**Enquête Publique projet éolien « Les Magnolias »  
H2air - Janvier 2023 - Boubers les Hesmond**

PJ 18/3	A
---------	---

Yves Grioche – SPPEF – Sites et Monuments

Pièce 1

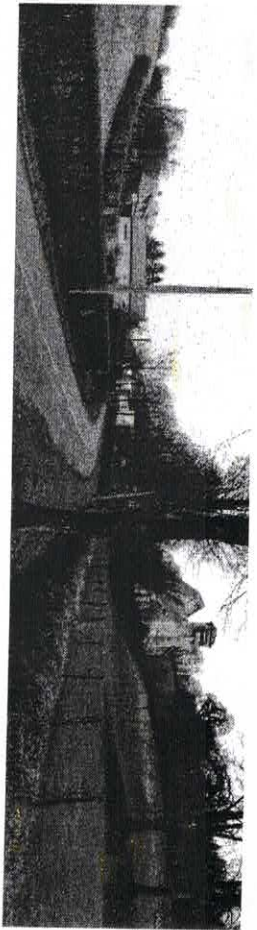
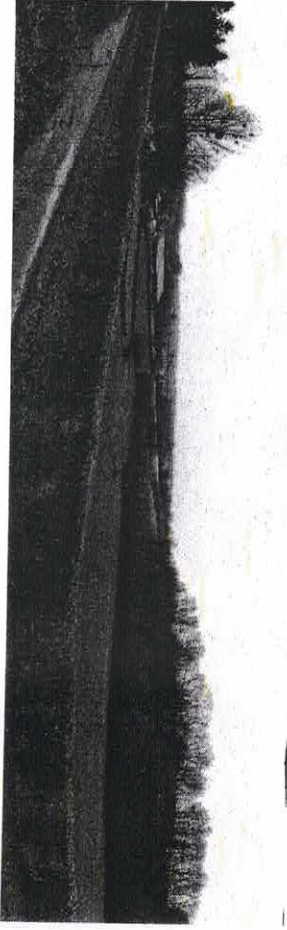
En 2019, lors d'un projet éolien du Chemin Perdu à Laires et Febvin Palfart, Epuron avait évoqué dans son EI « Les Ondulations Montreuilloises ». (Pièce jointe N° 1.)

Extrait : « *L'alternance des plateaux et des vallées rappellent les hauteurs artésiennes, mais d'une manière beaucoup plus intime et précieuse. Il en émane une impression de « micro-paysage » où tout est à l'échelle humaine.*

*Ces Paysages possèdent une harmonie certaine basée tant sur la qualité des parties que sur l'effet d'ensemble que compose l'alternance des vallées et des plateaux.*

*Les paysages montreuillois sont à l'origine ces dernières années du développement d'un tourisme vert multipliant les sentiers de randonnées et les activités de plein-air. »*

**D'après la Société éolienne Epuron, aucun projet éolien ne devrait exister dans les Ondulations Montreuilloises.**

Piece 2

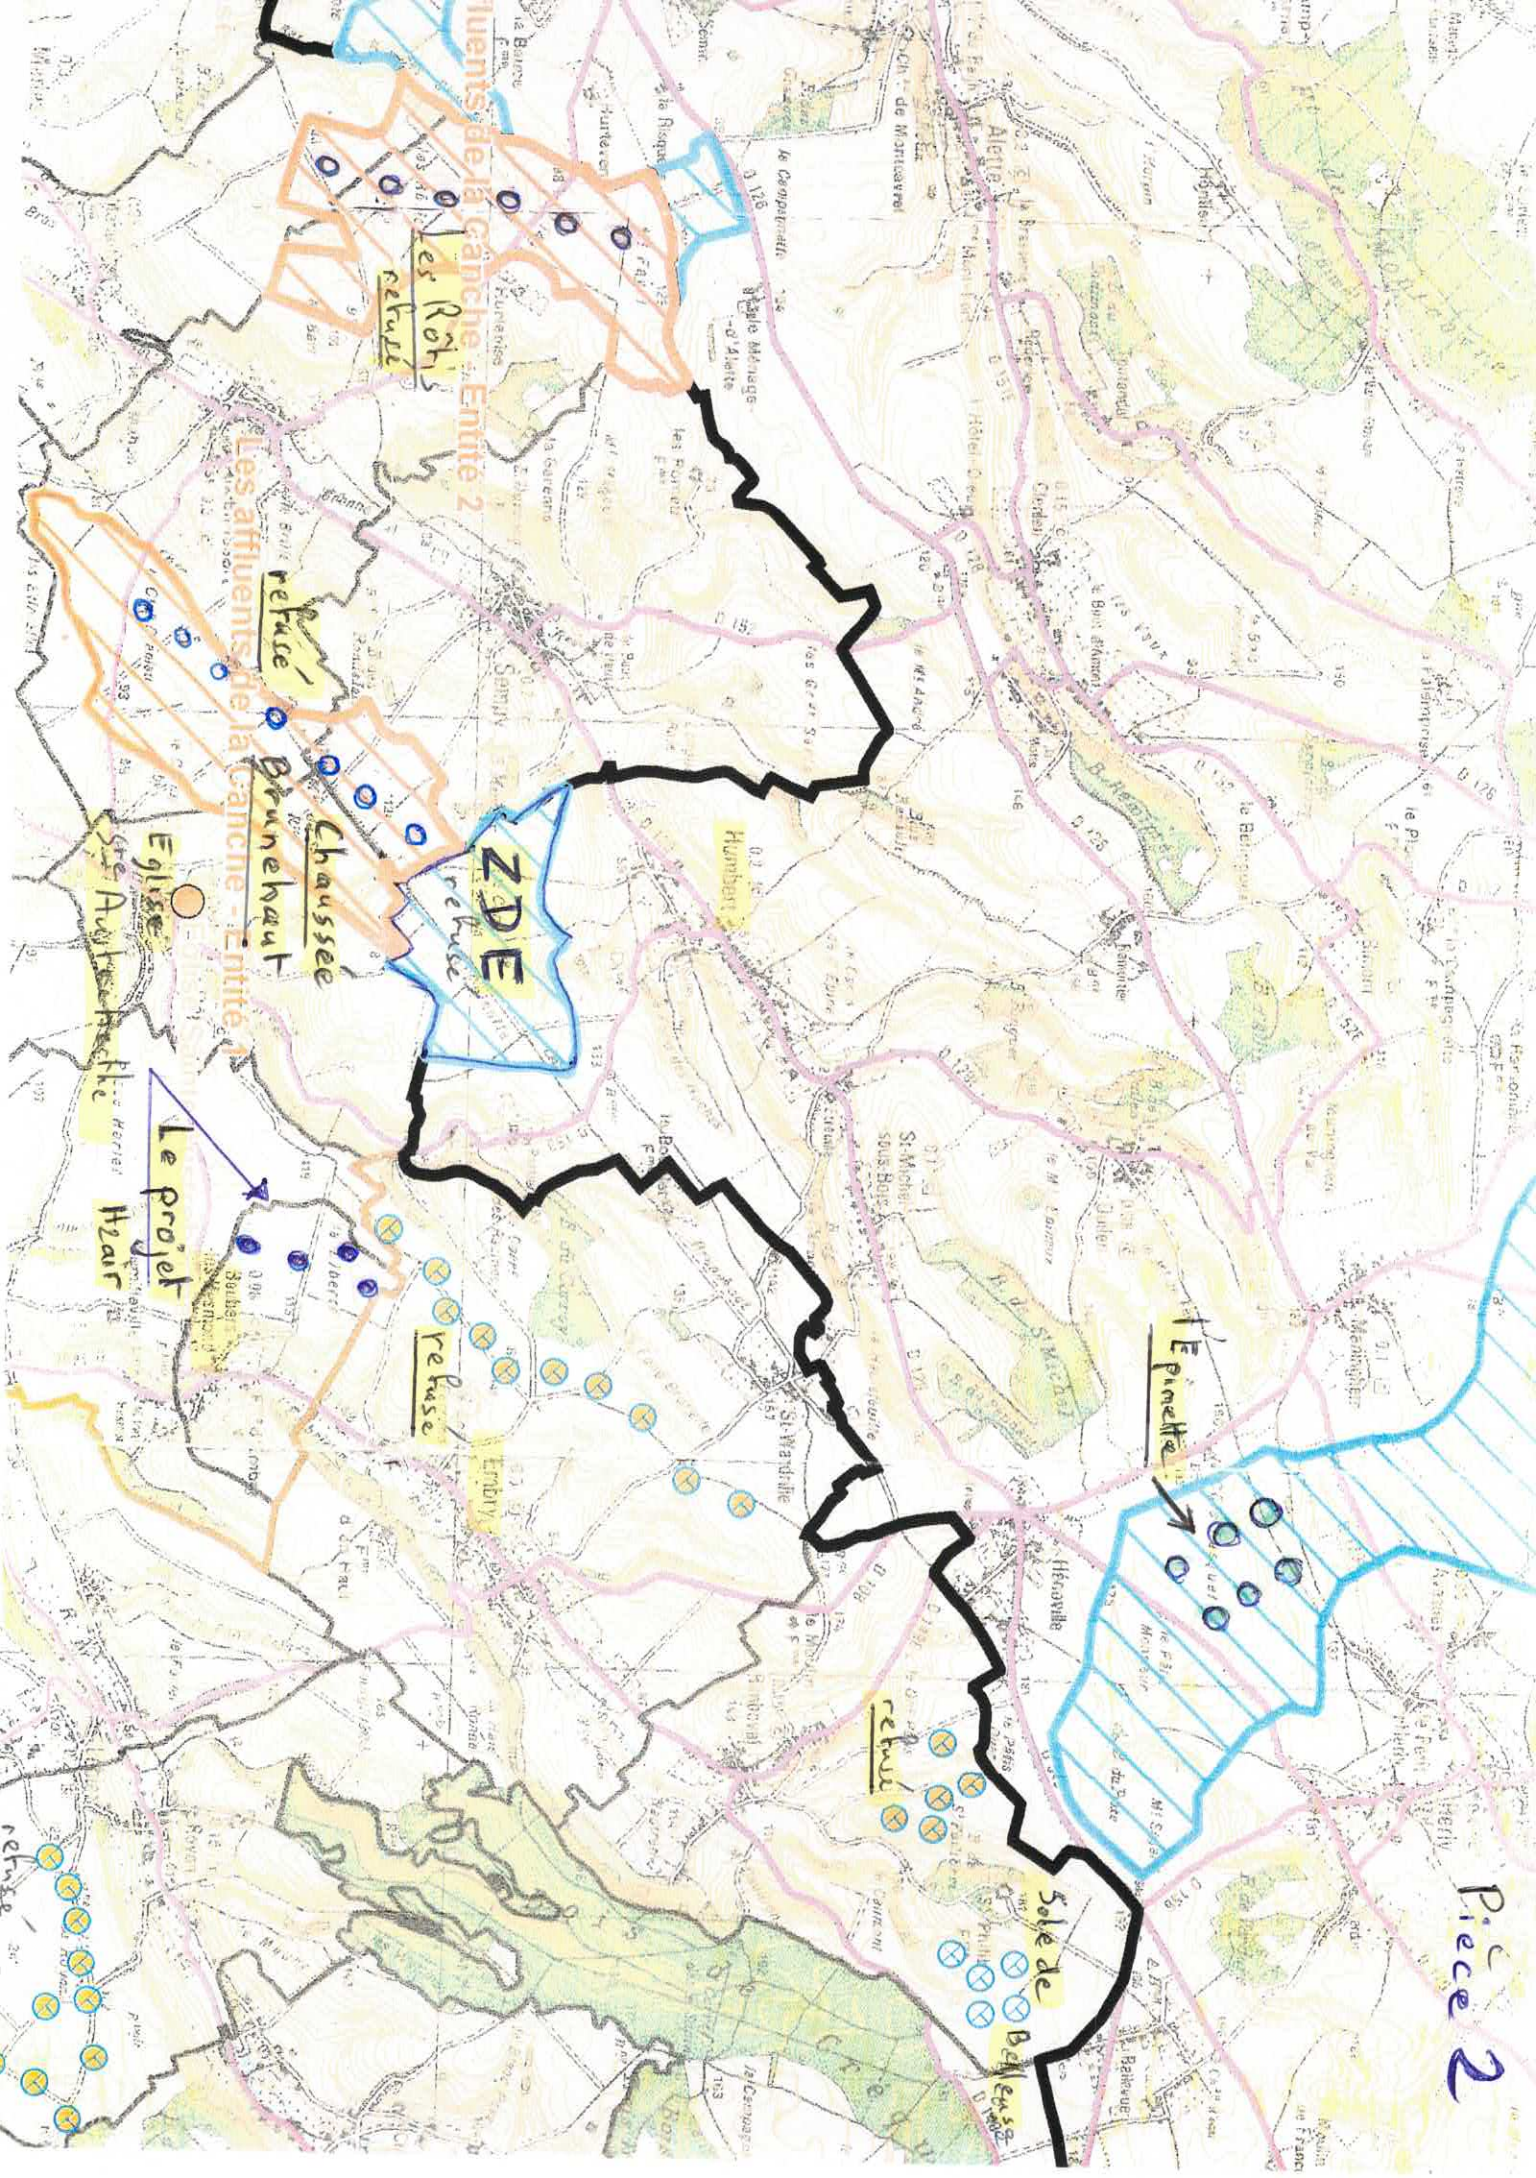
**a) Parc éolien de la Chaussée Brunehaut (Aix en Issart, Sempy) : (Pièce N° 2 : carte localisation)**

**b) Refus d'un parc éolien à Embry situé à 325 m au nord du parc les Magnolias : (Pièce jointe N°2 Carte localisation)**

c) **Refus d'autres parcs éoliens dans les environs proches (Pièce jointe N° 2 Carte localisation)**

d) **Refus préfectoral de la ZDE Canche Nord 2009 (Pièce jointe N°2 plan de localisation)**

Coupe topographique E4 - Eglise St Denœux.

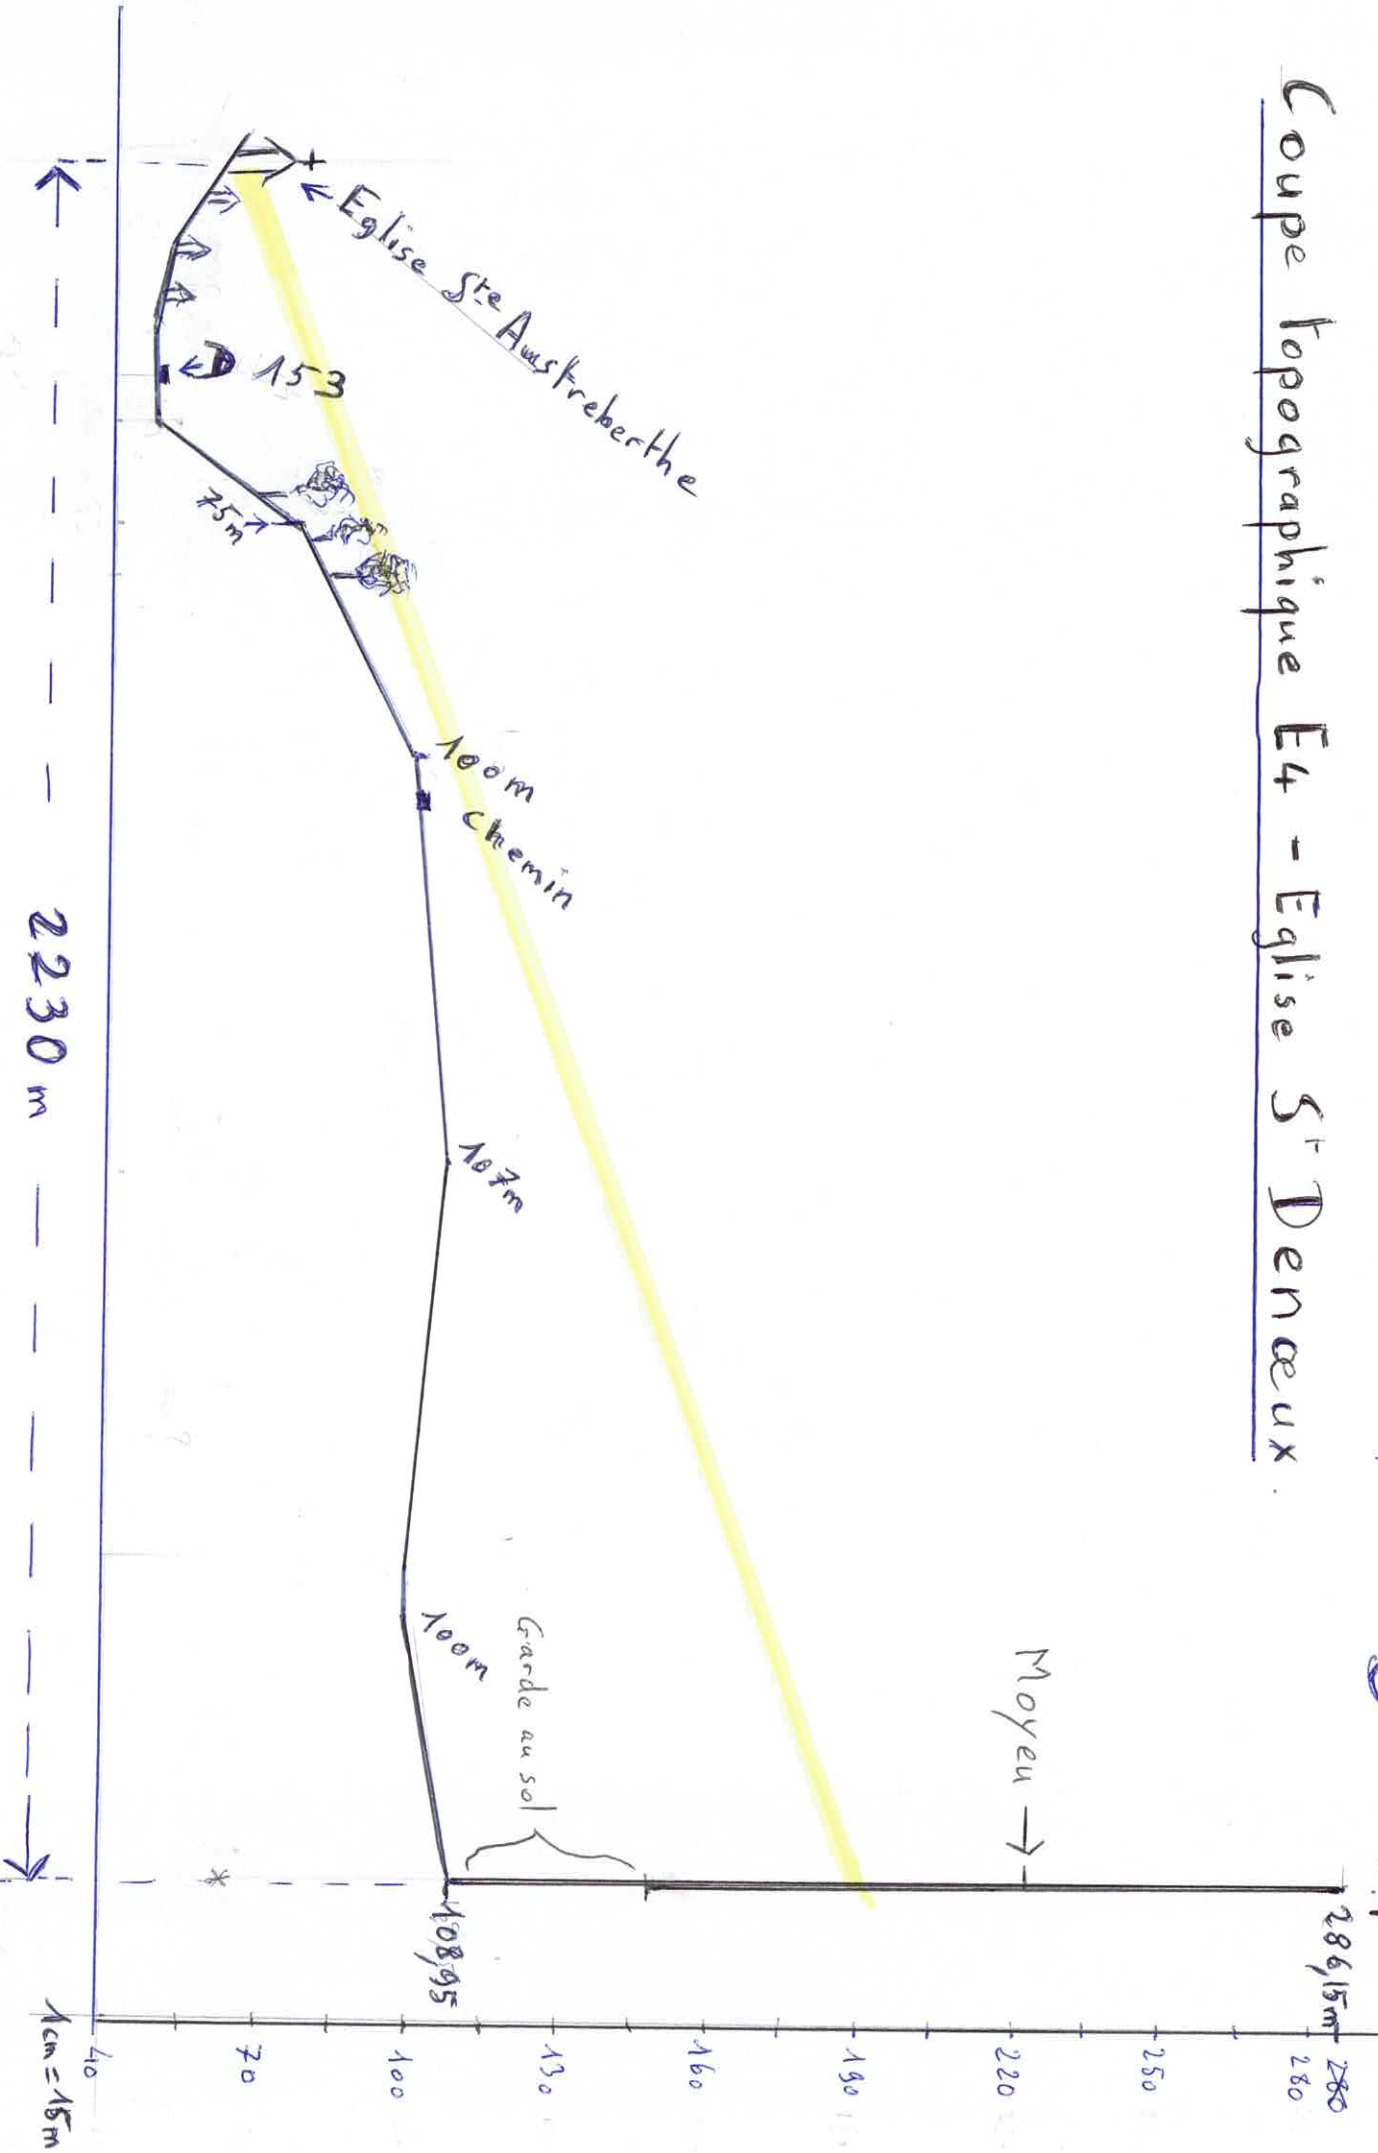
- a) Eglise Sainte Austreberthe de Saint Denoeux (Eglise inscrite) : Pièce N° 3 Coupe topographique et N° 4 plan de situation

Les photomontages d'H2air montrent que les éoliennes ne seront pas visibles au pied de l'église, cachées par le bois situé sur le versant Est de l'église Sainte Austreberthe.

Pourtant, H2air écrit : « *L'insertion de l'église en hauteur sur le reste du village et les habitations de faibles hauteurs laissent une perception du projet, au-dessus des masses végétales. La sensibilité de visibilité est modérée.* »

Pièce jointe N° 3, sur la coupe topographique de l'entrée de l'église Sainte Austreberthe vers l'éolienne N° 4, **le rotor sera bien visible**. Distance 2.2 km.

Coupe topographique: E3 - Eglise Boubers-les-Hesmond

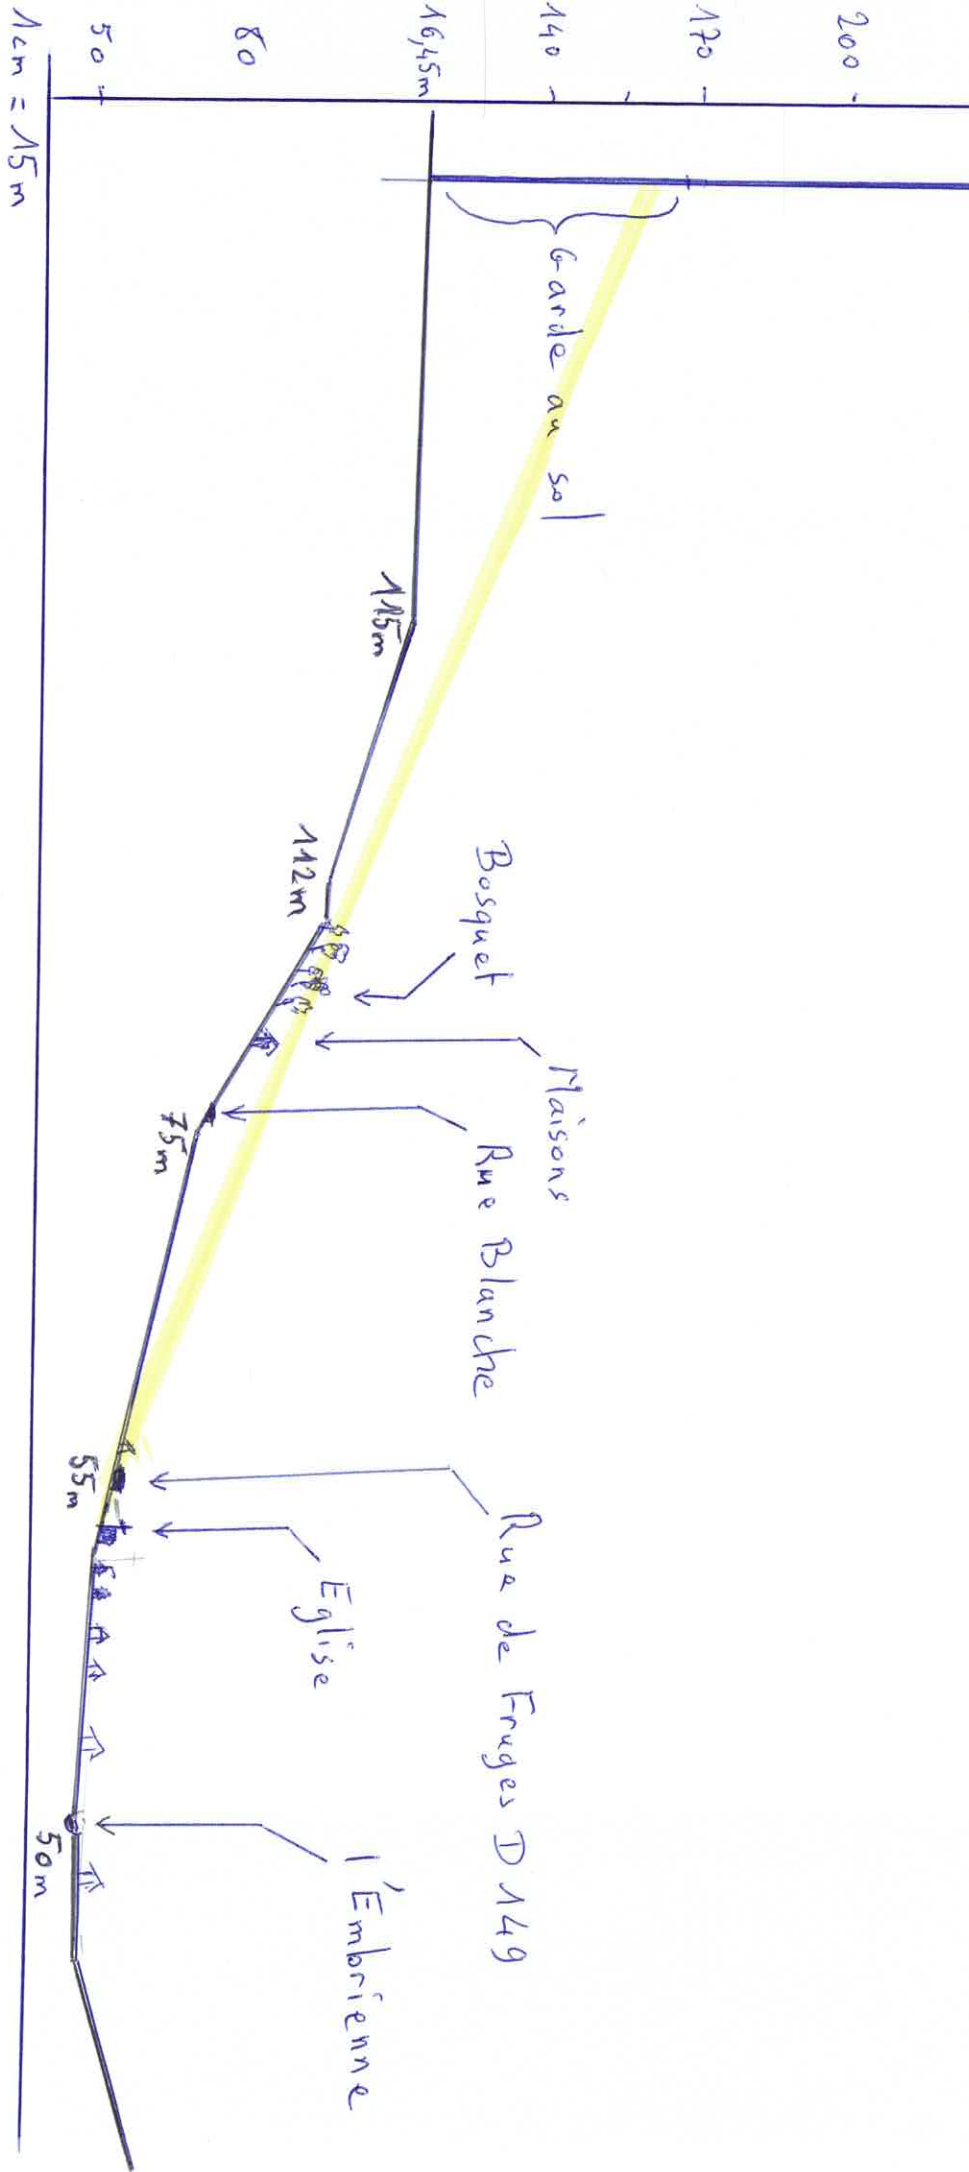
### **Analyse de la coupe topographique E3-Eglise de Boubers les Hesmond Pièce 5 et carte N°6.**

### **Analyse de la Coupe topographique E3-Eglise de Boubers le Hesmond : Voir pièce5 et plan N° 6.**

Le tracé E3-Eglise est bien représentatif. Il passe de la E3 sur le village.

D'après le graphique : la totalité du balayage de l'éolienne sera très prégnante.

La E4 et les autres surplomberont aussi la vallée.
